ANÁLISE FINAL DE ENGENHARIA

Edital n. 075/2021 - UNIOESTE (Reitoria)

APA 21123

“Construção do Ambulatório (Bloco IV), do Centro de Ciências da Saúde da UNIOESTE (Campus de Francisco Beltrão).”

Tabela 6.1 - Edificações

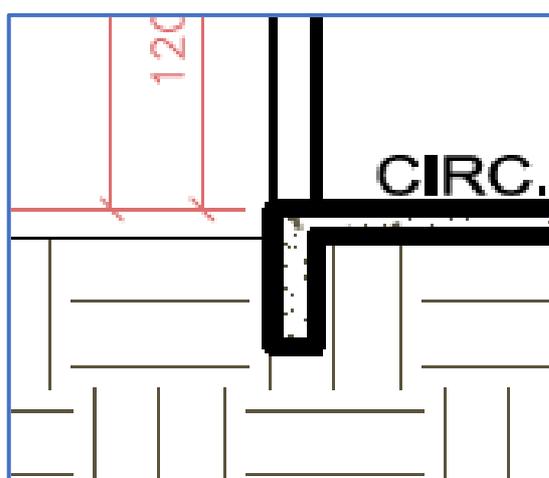
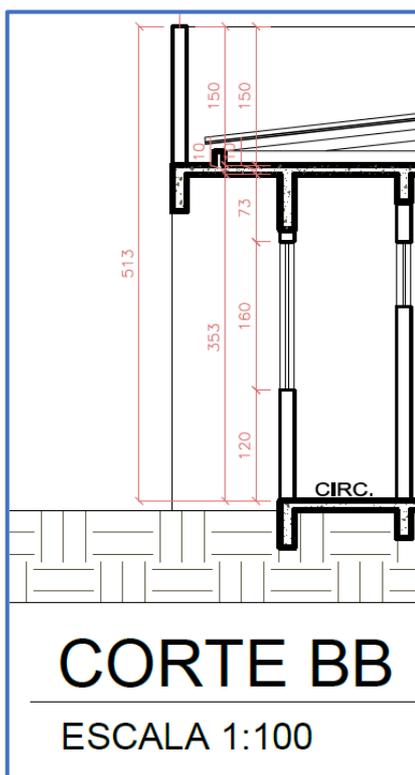
O serviço de sondagem do solo, expresso por desenho de locação dos furos de sondagem e por memorial com descrição das características do solo e perfil geológico do terreno, faz parte do projeto básico e precisa ser apresentado entre os anexos do edital da licitação.

PARECER FINAL: Justificativa insuficiente, pois desenho e memorial de sondagem fazem parte do projeto básico, o qual permanece incompleto. A Entidade precisa disponibilizar em seu sítio eletrônico o projeto básico completo, incluindo o laudo de sondagem. A disponibilização da documentação técnica completa aos licitantes precisa ocorrer com prazo de antecedência de pelo menos 30 dias em relação à data da abertura das propostas, em atendimento à legislação (Art. 8º, §1º, IV, Lei nº. 12.527/11; art. 21º § 2.º e art. 6º, IX, da Lei Federal nº 8.666/1993. Lei estadual 15608, art. 31, § 2.º, 3.º e § 4.º).

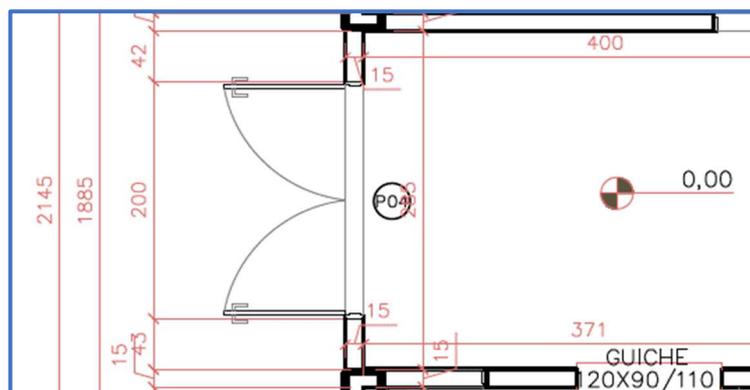
No projeto arquitetônico, observa-se a existência de um desnível de aproximadamente 13 cm (130 mm) entre o exterior e o interior do prédio (figuras a seguir).

Na planta, não há indicação de existência de rampas nos acessos ao edifício:

Desníveis entre pisos adjacentes, em áreas transitáveis, constituem risco de tropeços e quedas acidentais de usuários da edificação, o que é ainda mais significativo em edificação voltada à área da saúde. De acordo com a norma técnica ABNT NBR 9050/2020 (sem grifos no original):

- O projeto arquitetônico precisa incluir solução para os desníveis entre o exterior e o interior do edifício, à luz da Norma Técnica ABNT NBR 9050/2020.
- Recomenda-se adotar desníveis entre os banheiros e os corredores, visando à funcionalidade e à segurança dos usuários do corredor e, nesse caso, dar solução para os desníveis, nas soleiras das portas, segundo a Norma Técnica ABNT NBR 9050/2020.
- Frente à necessidade de alterações ou complementações de informações no Edital, é recomendável que a Entidade altere a data de abertura de propostas, de modo a atender a legislação (Lei Federal n. 8.666, art. 21, § 2.º. Lei Estadual n. 15.608, art. 31).

No entanto, destaca-se que o corte do projeto arquitetônico avaliado passa em um local onde não há acesso a edificação, sendo no local externo (visto no corte) um canteiro de grama, conforme se destaca nas Figuras 5 e 6, a seguir.

Ressalta-se que nos acessos principais à edificação, o piso externo terá declividade mínima (máximo de 2%) para escoamento da água externa e evitar escoamento superficial de águas pluviais e/ou de limpeza para o piso interno da obra. Porém, não haverá desnível entre os pisos externos e internos nestes pontos, como destacado pelas cotas de níveis no projeto arquitetônico, conforme Figura 7. No piso externo teremos a mesma cota de nível do piso interno, ou seja, será a mesma cota 00.

O projeto arquitetônico não apresenta corte interceptando os acessos ao prédio, logo, foram buscadas as informações de nível vertical na planta, na região dos acessos, e em outros cortes.

Na planta arquitetônica, nas regiões de acessos à edificação, não foi encontrada indicação de rampa ou declividade do piso externo. Não foi encontrada indicação do valor da cota de nível vertical no piso externo.

PARECER FINAL: Justificativa insuficiente, pois permanecem as indefinições quanto a soluções de acessibilidade.

- O projeto arquitetônico precisa incluir solução para os desníveis entre o exterior e o interior do edifício, à luz da Norma Técnica ABNT NBR 9050/2020.

“6.3.4.1

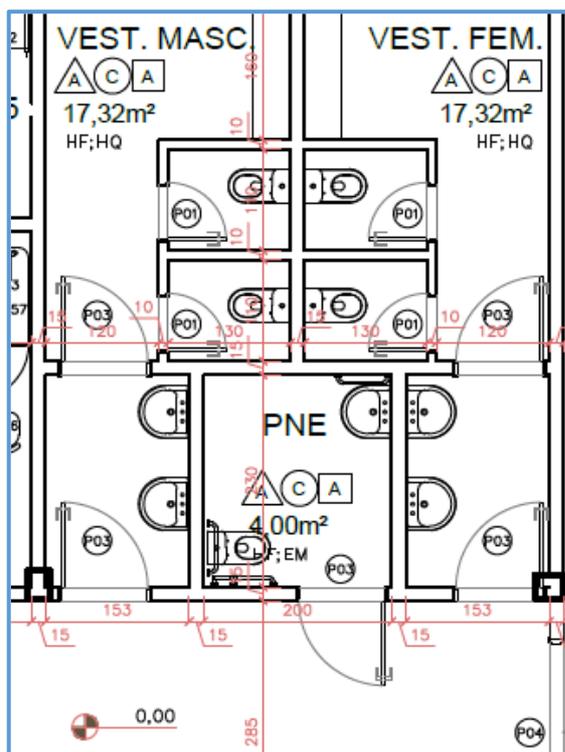
- *Desníveis no piso de até 5 mm dispensam tratamento especial.*
- *Desníveis superiores a 5 mm até 20 mm devem possuir inclinação máxima de 1:2 (50 %) (Fig. 68).*
- *Desníveis superiores a 20 mm, quando inevitáveis, devem ser considerados como degraus, conforme 6.7. (É o presente caso, em que há desnível de 13 cm = 130 mm, maior do que 20 mm).*

6.3.4.4. As soleiras das portas ou vãos de passagem que apresentem desníveis de até no máximo um degrau devem ter parte de sua extensão substituída por rampa com largura mínima de 0,90 m e com inclinação em função do desnível apresentado e atendendo aos parâmetros estabelecidos na Tabela 4 [6,25% (1:16) < i ≤ 8,33% (1:12)] ... Parte do desnível deve ser vencido com rampa, e o restante da extensão pode permanecer com degrau, desde que associado, no mínimo em um dos lados, a uma barra de apoio horizontal ou vertical, com comprimento mínimo de 0,30 m e com seu eixo posicionado a 0,75 m de altura do piso, sem avançar sobre a área de circulação pública.”
